改善の内容

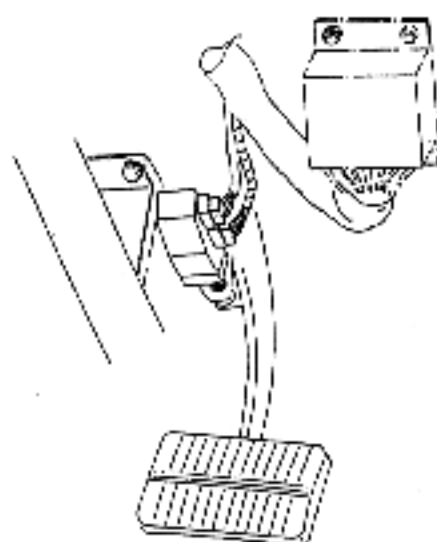
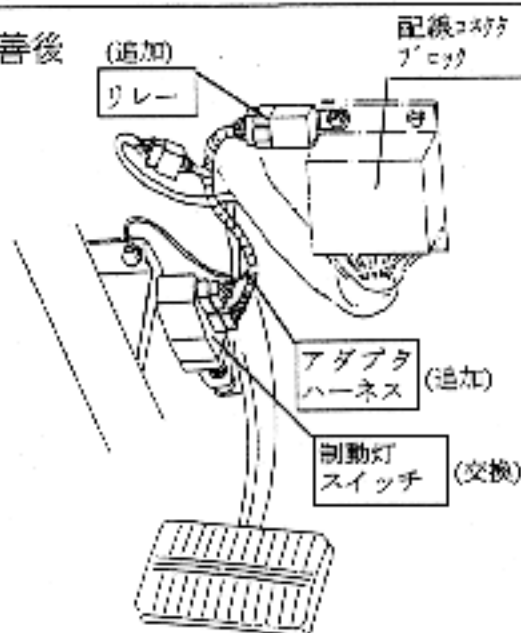
全車両、当該制動灯スイッチを良品と交換するとともに、制動灯回路にリレーを追加する。
